HOTĂRÂRE
privind aprobarea Planului Urbanistic de Detaliu -
Construire locuință unifamilială D+P+E, str. Moricz Zsigmond nr. 32B

Nr. 702 AVIZ din 1.08.2019

pentru **P.U.D. – Construire locuință unifamilială D+P+E, str. Moricz Zsigmond f.n.**
generat de imobilul cu nr. cadastral 331622

P.U.D. – Construire locuință unifamilială D+P+E
str. Moricz Zsigmond nr. 32B
Nr. 437480/28.08.2019
(nr. cerere H.C.L.)

P.U.D.
REGLEMENTARI URBANISTICE
SC. 1:250

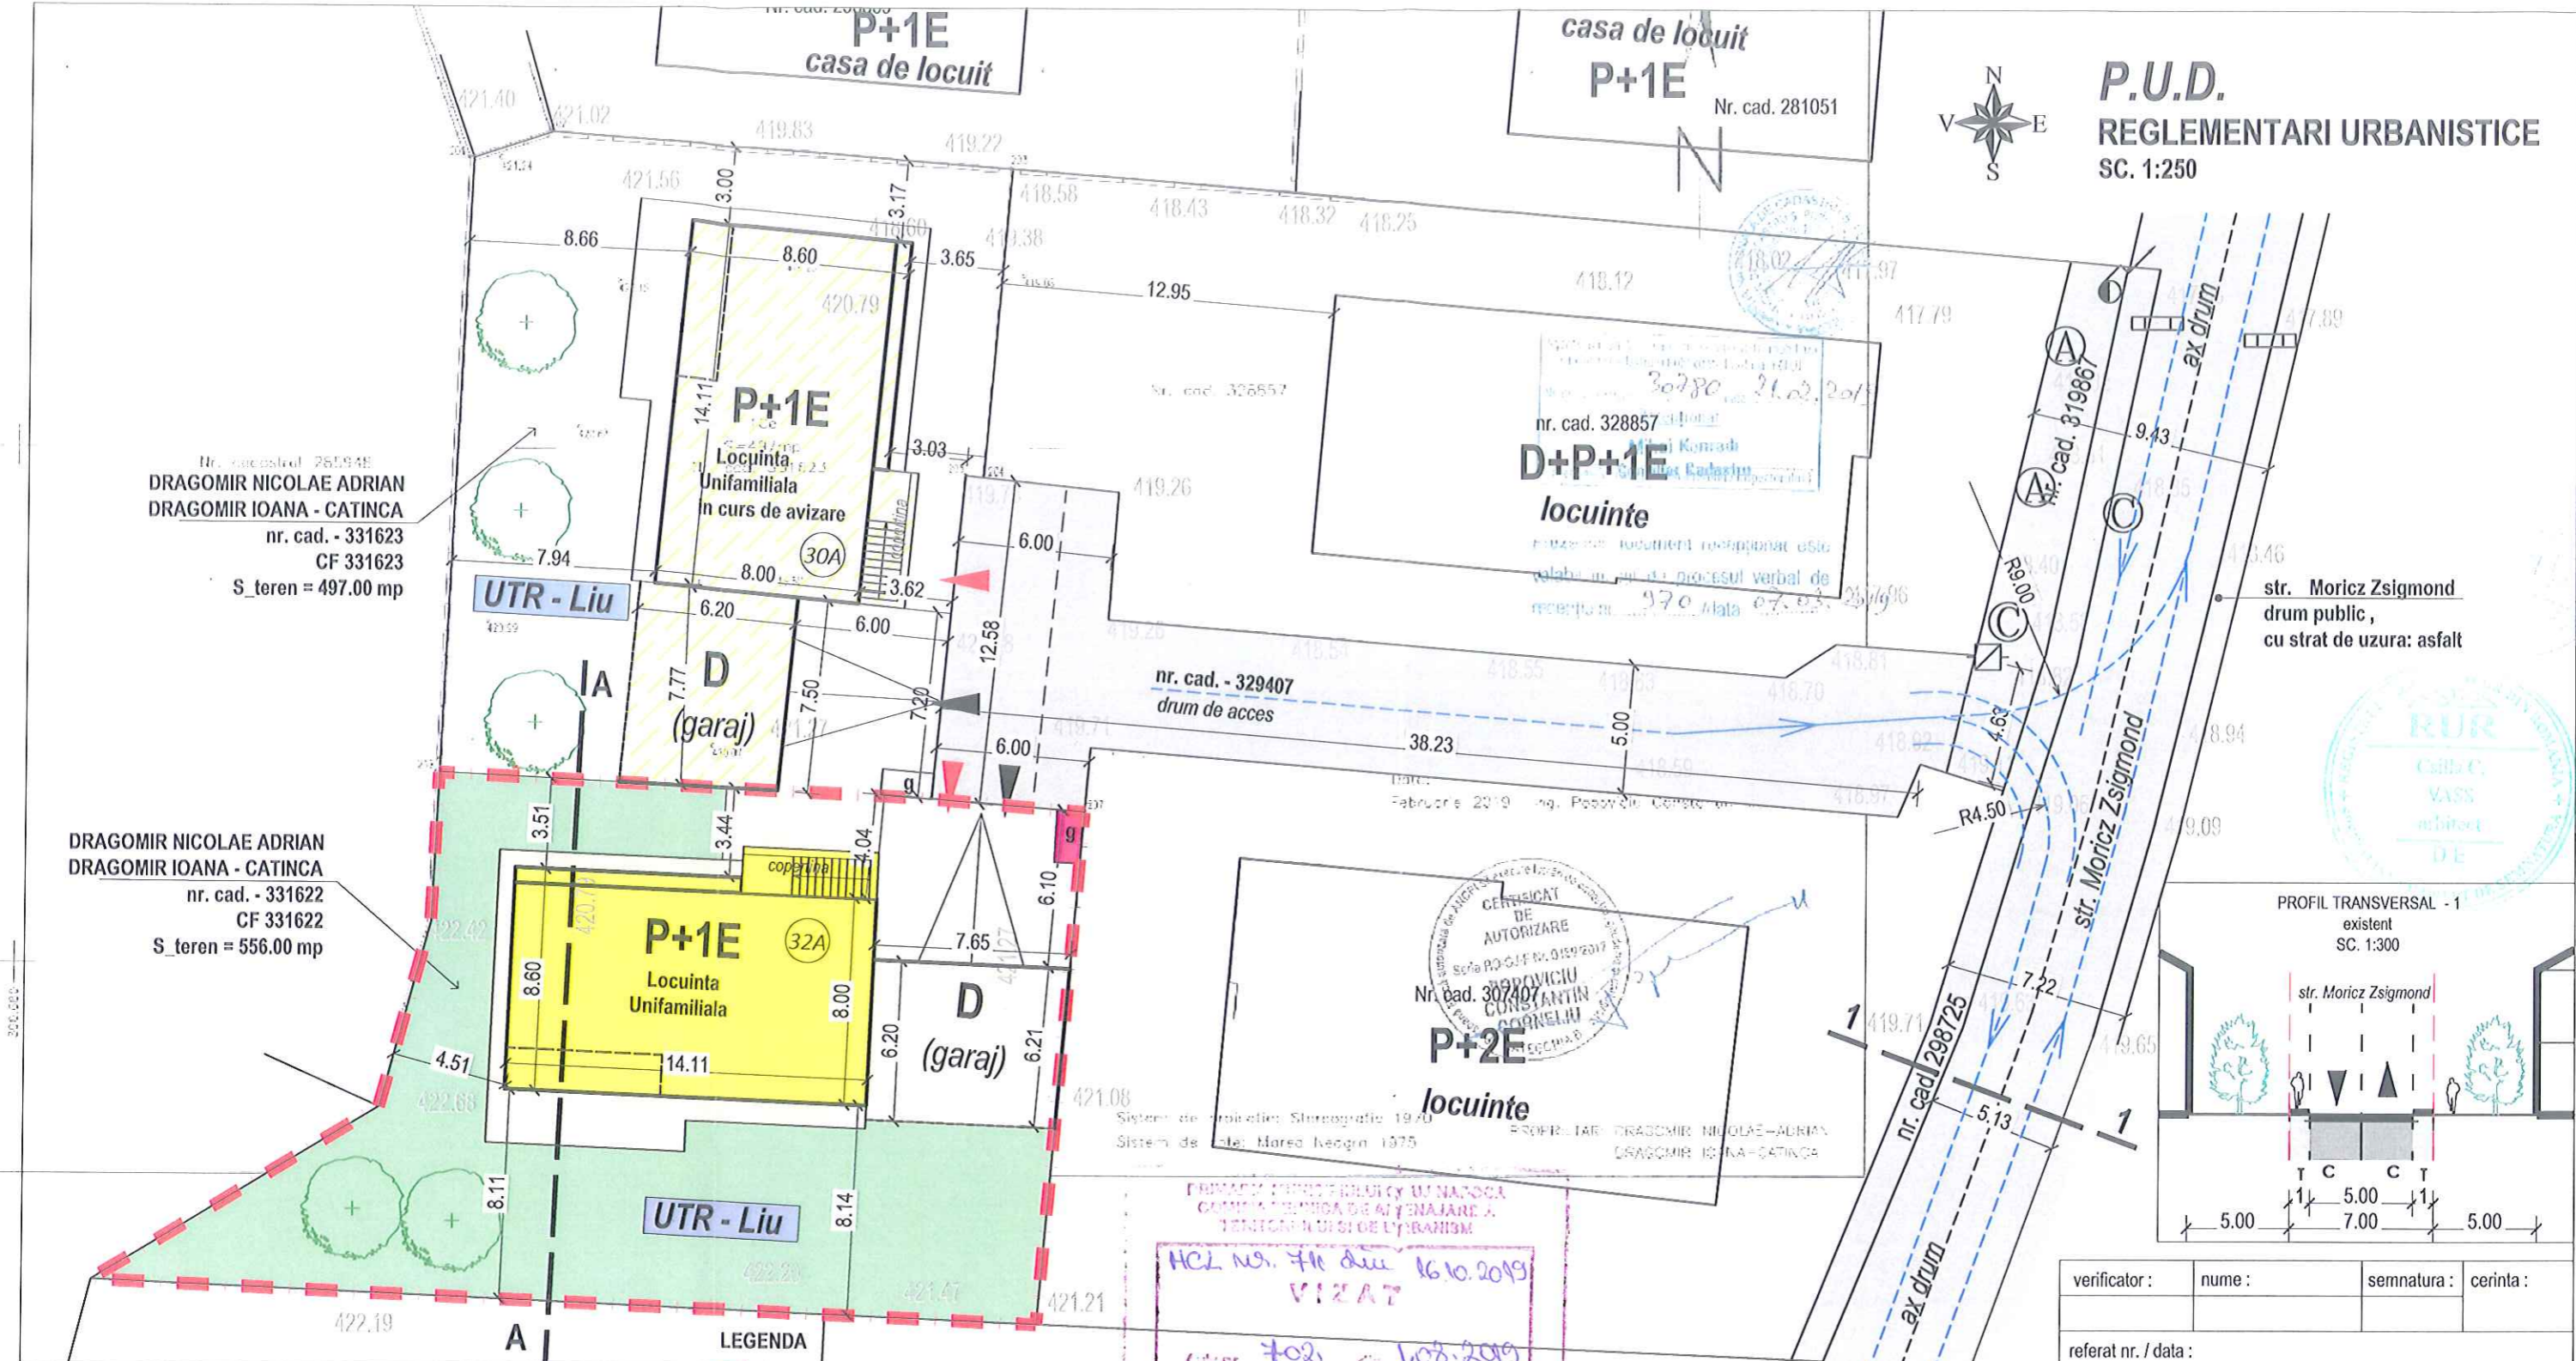
În urma ședinței Comisiei tehnice de amenajare a teritoriului și urbanism din data de 30.05.2019, se avizează favorabil Planul urbanistic de detaliu, cu condiția realizării unei singure unități locale.

Toate investițiile propuse prin această documentație de urbanism vor fi suportate de beneficiarii acesteia. Aleea de acces la parcelă, ce se desprinde din strada Moricz Zsigmond, va fi realizată la strat de uzură anterior recepției locuinței unifamiliale propuse.

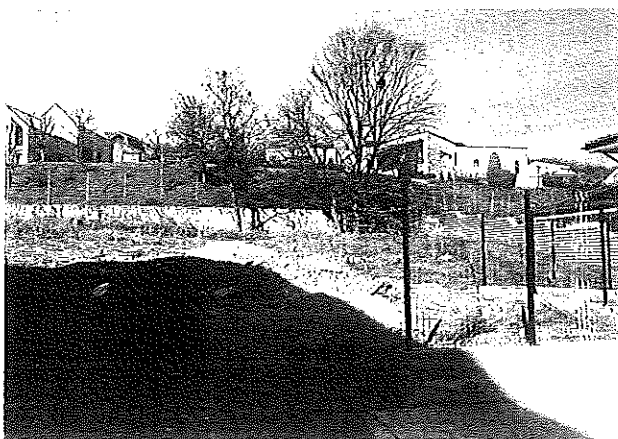
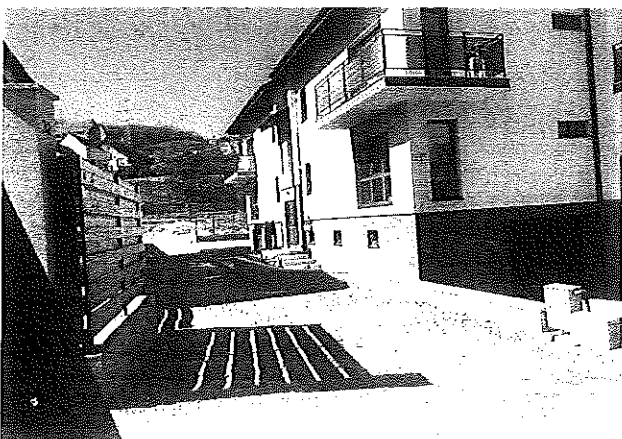
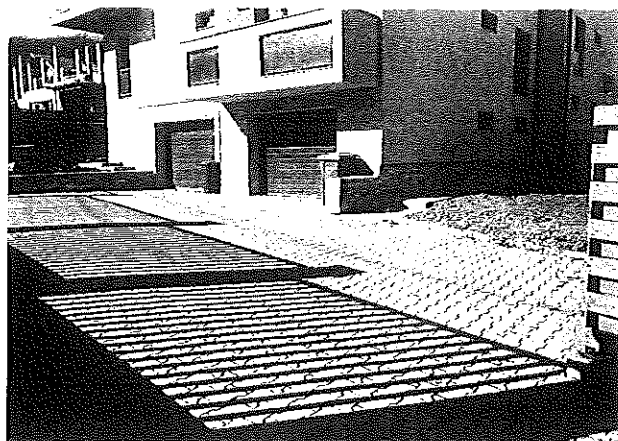
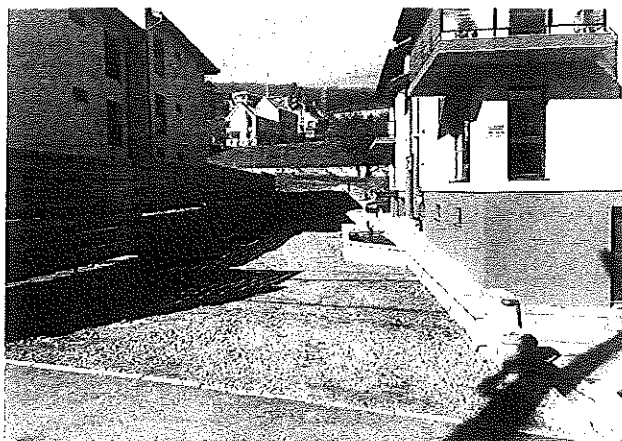
2. Referitor la situația construcțiilor propuse prin noile documentații PUD, vă învederam pentru început faptul că, inițial, în baza documentațiilor deja emise pe aceste parcele, proprietarii au efectuat construcții cu încălcarea celor autorizate de dvs, anterior. Astfel cum reiese inclusiv din imaginile pe care vi le depunem atasat, au fost construite imobile care nu au respectat cota 0, construcțiile fiind suprainaltate, sens în care în realitate discutăm de imobile deja construite cu demisoluri care sunt garaje – *având caracteristici la fața locului de P, nicidecum de D* – cum ați autorizat. În plus, în ceea ce privește noile imobile propuse la acest moment, acestea ar trebui, teoretic, să fie încadrate în UTR Liu, cu o înălțime maximă de D+P+M, în vreme ce noile propuneri vizează imobile de D+P+1E, sens în care este evident că în cazul în care veți permite o astfel de autorizare, noile imobile vor avea – *similar cu cele deja construite* – atât o cota 0 modificată și suprainaltată, cât și un nivel în plus – *aspecte care vor încălca atât reglementarea UTR Liu cât și indicii urbanistici admisi în zona*. Grav este însă că aceste depășiri de indici și înălțimi (*cele deja făcute și cele care sunt propuse și prin aceste PUD-uri*), separat de faptul că deja produc disconfort referitor la construcțiile deja edificate nelegal, vor suplimenta disconfortul într-o zonă de case – *fiind deja clar și dovedit faptul că proprietarii edifica construcții care au destinații cu mai multe apartamente decât cele permise de lege și de destinația zonei*. Toate clădirile propuse și evidențiate pe parcelele studiate sunt în realitate ansambluri de locuințe colective, aspecte care depășesc destinația Liu a zonei – *UTR care, printre altele, ar impune existența inclusiv a locurilor de joacă și a spațiilor verzi aferente*. De altfel, așa cum am mai arătat la punctul 1, locurile de joacă și spațiile verzi deja aprobate de dvs sunt în prezent vizate de a deveni construibile.

4. De asemenea, referitor la pozitionarea cladirilor propuse prin noile documentatii, va solicitam sa observati faptul ca una dintre acestea este pozitionata incorect, incercandu-se inducerea factorilor de decizie in eroare. Astfel, una dintre cladiri este propusa cu limita posterioara spre vest – *unde avem proprietatea subsemnatii, nu spre sud (raportat la str. M. Zsigmond, care se afla la est)*, sens in care nu este respectata nici retragerea acestei cladiri fata de limitele parcelelor invecinate – conform cu reglementarea PUG. Or, conform art. 6 din reglementarea Liu, amplasarea cladirilor fata de limitele laterale, amplasarea cladirilor pentru toate situatiile: a) „cladirile se vor retrage de la limita posterioara a parcelei cu o distanta minima egala cu inaltimea cladirii, dar nu mai putin de 6 m”. In cazul dat, una dintre cladiri este pozitionata la 6 m, in vreme ce cea de-a doua la 3, 11 m, cladirile avand o inaltime la cornisa de 8,70m si o inaltime totala de 12 m.

Afirmatia ca la cladirile existente demisolul s-a transformat in parter este falsa si contrazisa chiar de pozele atasate de domnul vecin la lunga lista de obiectiuni.

De altfel, atat cladirile finalizate cat si cele in constructie pe acea strada imi sustin afirmatiile.(vezi poze).

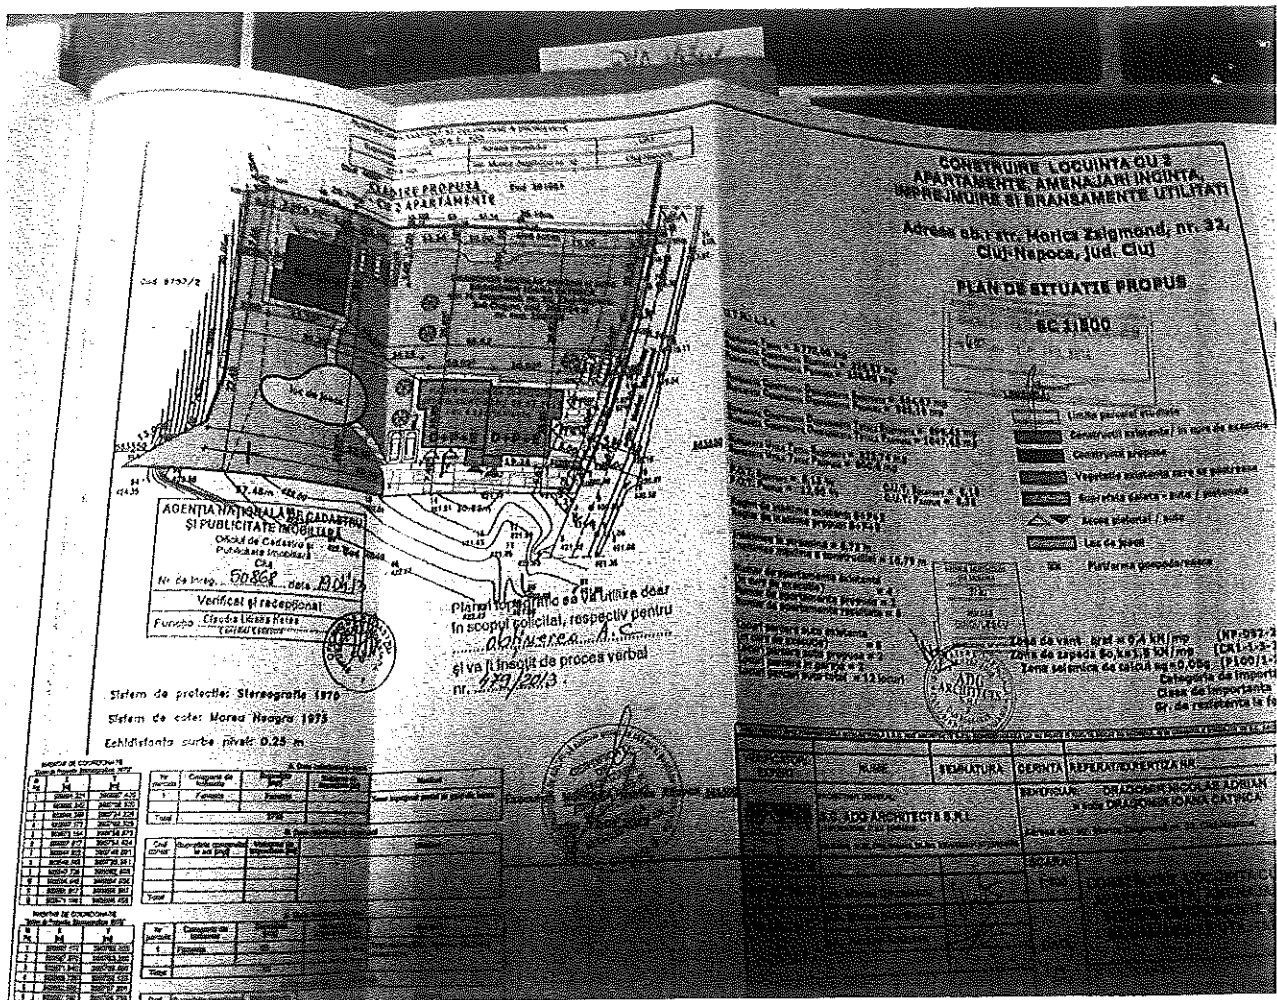
7. Din punct de vedere tehnic, toate aspectele aratate punctual mai sus dovedesc o incercare de inducere a dvs in eroare, prin prezentarea unor cote nereale, retrageri care nu respecta PUG, un drum de acces care nu va permite functionarea normala a acestuia – *intr-un cuvant o incalcare a tuturor reglementarilor Liu.*

Conform sectiunii de pe plansa de reglementari, inaltimea la streasina este de 8.70 m fata de cota terenului amenajat. Fata de cota terenului natural, inaltimea la streasina este de 7.54 m. Aceasta dimensiune nu apare pe plansele depuse la documentatie. In acest sens atasam un "Plan de sistematizare verticala" , complet cotate, unde se pot verifica toate dimensiunile.

Pentru a clarifica toate aspectele legate de inaltimea imobilelor si a indicilor urbanistici , anexam prezentei adrese o plansa detaliata cu sistematizarea verticala.
